ТЕХНИЧЕСКА СВОДКА

Справка № А2-ХМС-20220118.В00

ПОЛЕВИ ОГЛЕД ОТ 18 ЯНУАРИ 2022г. АВТОМАГИСТРАЛА ХЕМУС (А2)

Фиг.3 Конфликт на забавителна лена и ускорителна лента ($42^{\circ}44'57.8''N$, $23^{\circ}41'19.8''E$)

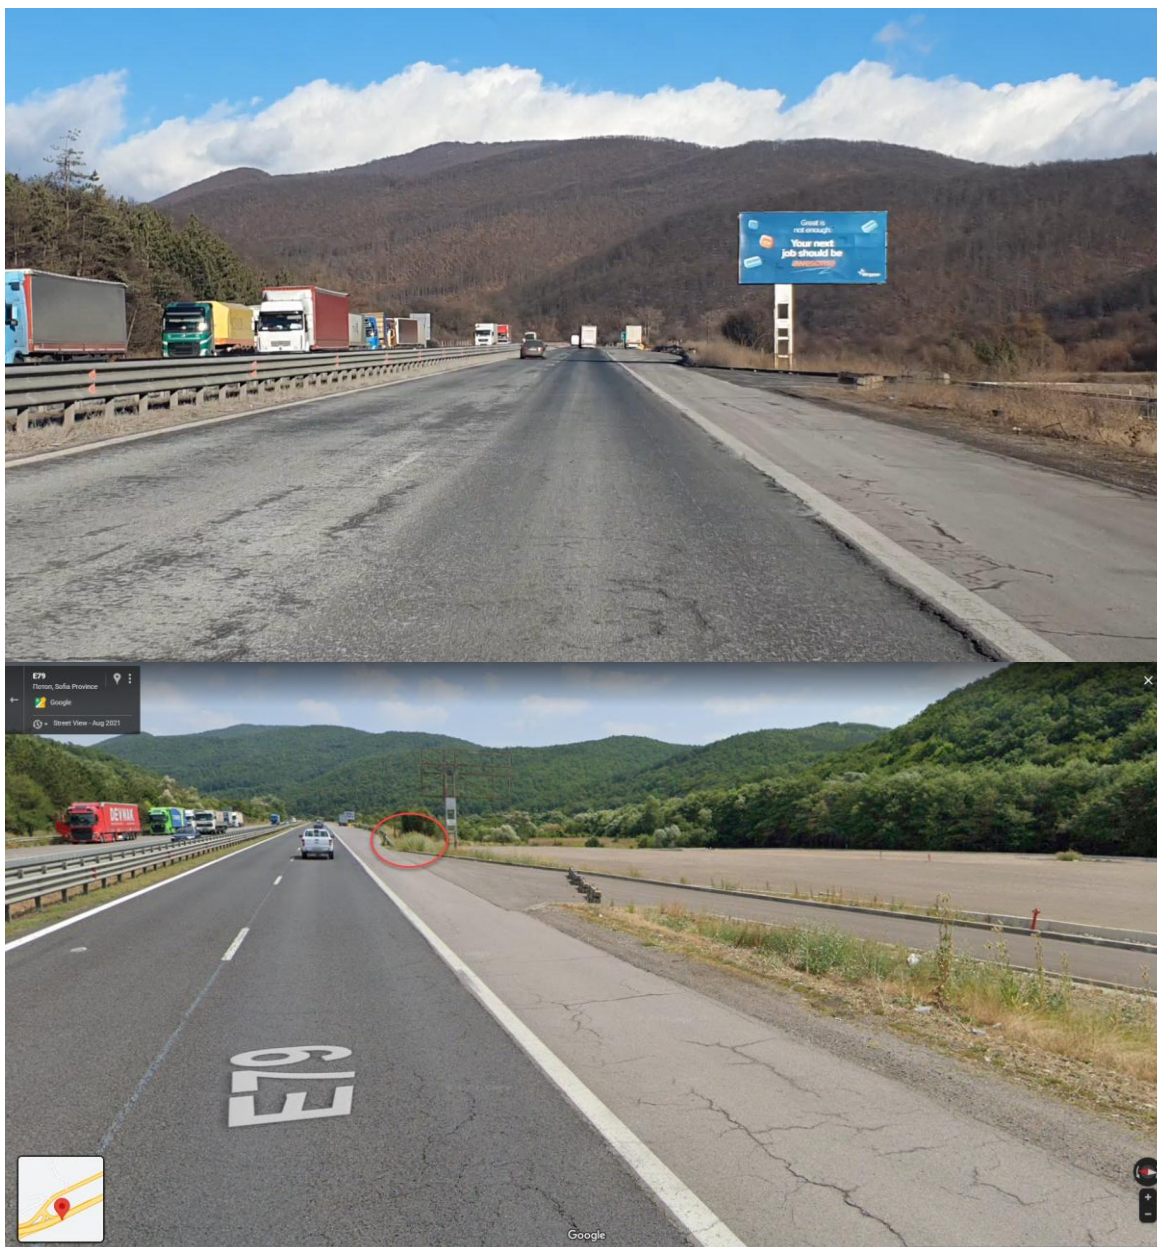
- конфликт с ускорителната лента преди паркинга (фиг.3) – т.е. зоната за маневриране и зоната за включване на вливащите се МПС с очакваните отливащи се тежки МПС (*каква е геометрията на изхода със закъснителната лента?*

Очакваната и дължина е 400м до 600м);

Тази геометрия говори, че траекторията на помитане на тежкотоварни моторни превозни средства (ТМПС) не е проверена от проектанта.

Функционални характеристики - както се вижда от фиг.3 и фиг.4 включването в магистралата не е по хармонична крива. Което е един от основните принципи при проектиране на геометрията на транспортните коридори. При настоящата геометрия функционалността на А2 и принадлежащите и обслужващи шлюзове ще бъдат изкуствено понижени.

Стопанинът на пътя е задължен да изпълнява одити по пътна безопасност на проектен етап. АПИ трябва да предостави изпълнения одит и съответното документираното решение за изпълнените шлюзове, принадлежащи на паркинга.

Фиг.5 Подход към площадка при 42°49'03.2"N, 23°47'54.1"E

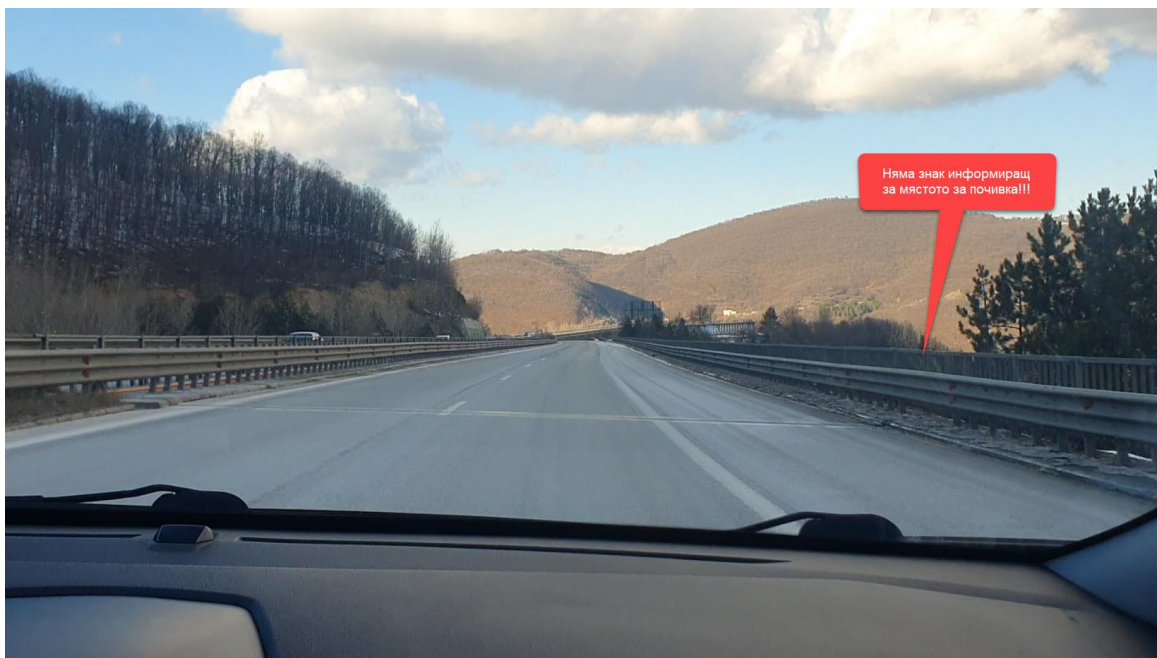
Паметникът на Георги Аспарухов и Никола Котков при 42°49'03.2"N, 23°47'54.1"E се е обособил като място за почивка (фиг.5). Стопанинът на пътя не е организиран монтаж на знак в предходните 2,5 км, с който да информира трафикопотока за възможността за спиране и почивка, което от своя страна предоставя информация и предупреждава за предстоящ участък с повишено маневриране и възможност за поява на бавно движещи се МПС.

Безопасност – ПТП при изпълняване на маневри за вливане и оливане в основния трафикопоток. ПТП тип удар в гръб. Възможни са сериозни или фатални наранявания.

Фиг.8.1 Пример за сериозни модификации по обезопасителното съоръжение (42°48'40.4"N, 23°48'02.4"E)

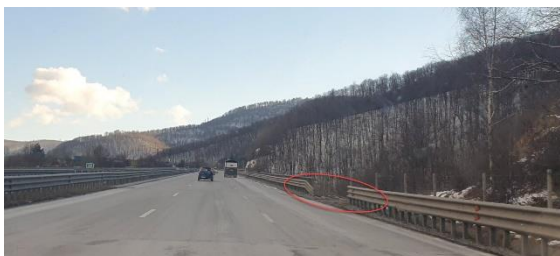
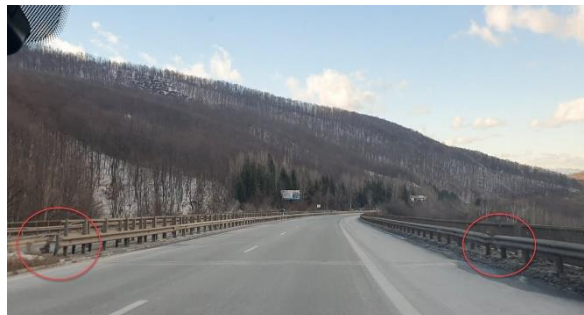
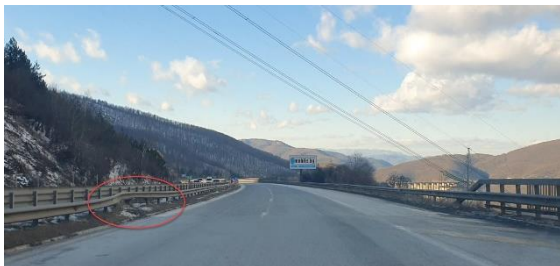
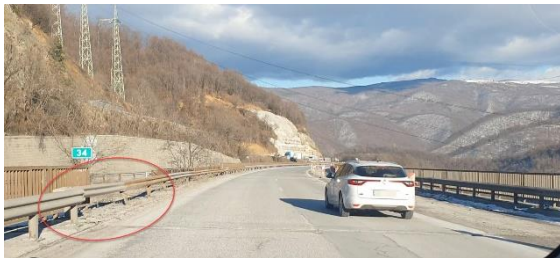
- множество повреди и неправилен монтаж (фиг.7);
- занемареност (фиг.7);
- липсващи или не функциониращи светлоотразители (фиг.7);
- модификации:
 - низ от преходни елементи, обгорени отвори на болтовото съединение и застъпване на дължната двувълнеста преграда срещу трафикопотока - фиг.8.1;
 - нарушена продължителност на тривълнестата преграда - 8.2.

Безопасност – посочените съоръжения са високо рискови и не са в състояние да извършат необходимата работа съгласно изискванията на краш-тестовите. **Тези съоръжения са опасни** и са способни да причинят разкъсвания или ампутации на пасажерите в МПС и мотористите.

АПИ трябва да предостави и протоколите от краш-тестовите на съоръженията дадени за пример на фиг.8.1 и фиг.8.2! Ако не е в състояние да ги предостави, стопанинът на пътя трябва да защити избора на модификациите документално и да го предостави на ИПБ!

Фиг.9 Не обезопасени точки за пресичане на платната за движение.

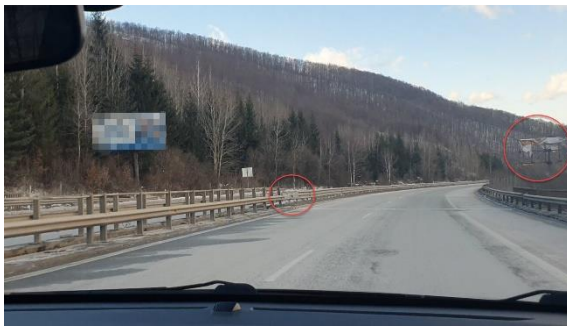
В наблюдавания 25 км участък бяха документирани множество точки за прекосяване на платната за движение (фиг.9), за които водачите не са предварително информирани и където атакуващият ръб на ограничителните прегради не е обезопасен. Направен е бегъл опит за делинеация с помощта на

задължителен знак Г9 „Преминане от дясно на знака“ монтиран върху ПВЦ бализи с нарушена светлоотразителна способност.

Безопасност – липсват твърди инженерни мерки, при което съществува възможност за неконтролирано пресичане на платната и последващо ТПТП от коси челни и странични, или задни удари. Т.е. фатални последици.

След завършването на всички строително-монтажни и ремонтни дейности продължителността и надеждността на обезопасителната преграда трябва да се възстанови.
